ECE/TRANS/SC.3/WP.3/2008/20
7 April 2008

**ПОПРАВКИ К РЕКОМЕНДАЦИЯМ, КАСАЮЩИМСЯ СОГЛАСОВАННЫХ НА
ЕВРОПЕЙСКОМ УРОВНЕ ТЕХНИЧЕСКИХ ПРЕДПИСАНИЙ, ПРИМЕНИМЫХ
К СУДАМ ВНУТРЕННЕГО ПЛАВАНИЯ (ПРИЛОЖЕНИЕ К РЕЗОЛЮЦИИ № 61):
ДРУГИЕ ПОПРАВКИ К РЕЗОЛЮЦИИ № 61**

Предлагаемые поправки к Директиве 2006/87/ЕС, содержащей технические требования
к судам внутреннего плавания

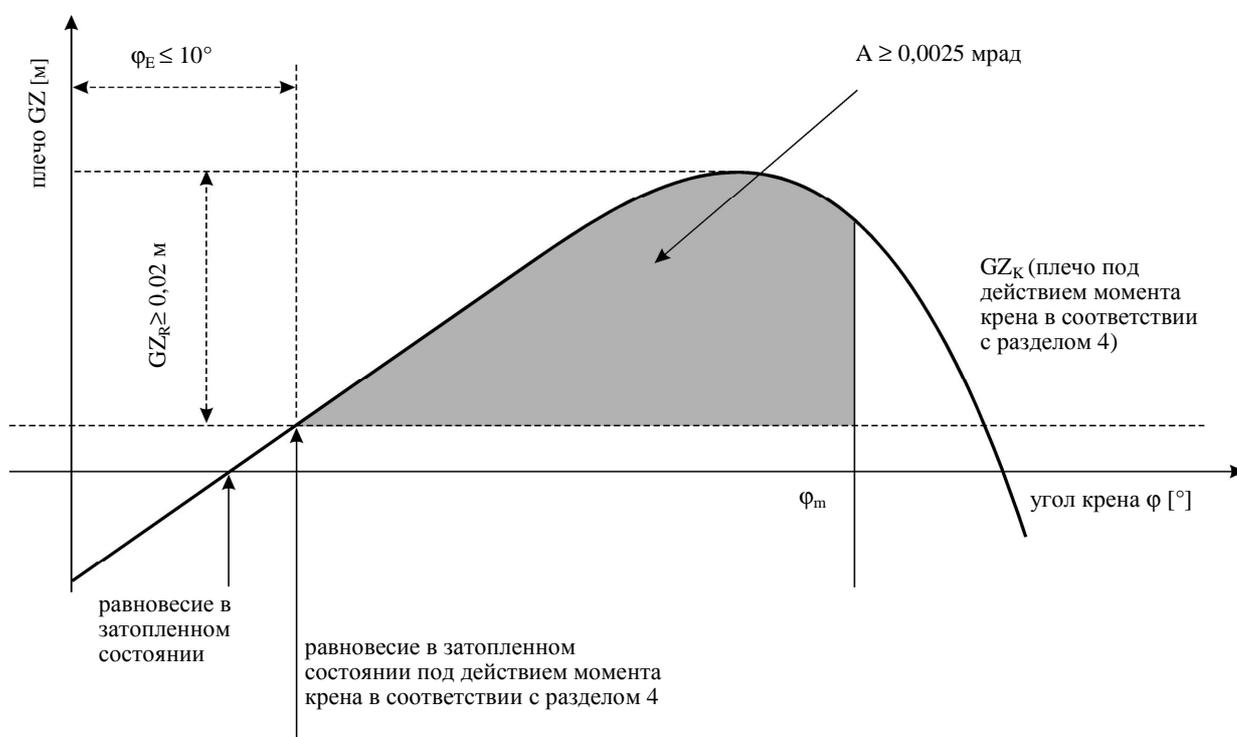
g) таблица после раздела 9, второе предложение, заменить следующей таблицей:

1-отсечная непотопляемость	2-отсечная непотопляемость
Размеры бортовых повреждений		
длина l [м]	0,10 · L _{WL} , но не менее 4,00 м	0,05 · L _{WL} , но не менее 2,25 м
ширина b [м]	B/5	0,59
по вертикали h [м]	от днища неограниченно вверх	
Размеры повреждений по днищу		
длина l [м]	0,10 · L _{WL} , но не менее 4,00 м	0,05 · L _{WL} , но не менее 2,25 м
ширина b [м]	B/5	
по вертикали h [м]	0,59; трубопроводы, проложенные в соответствии со статьей 15.02(13) с), считаются неповрежденными
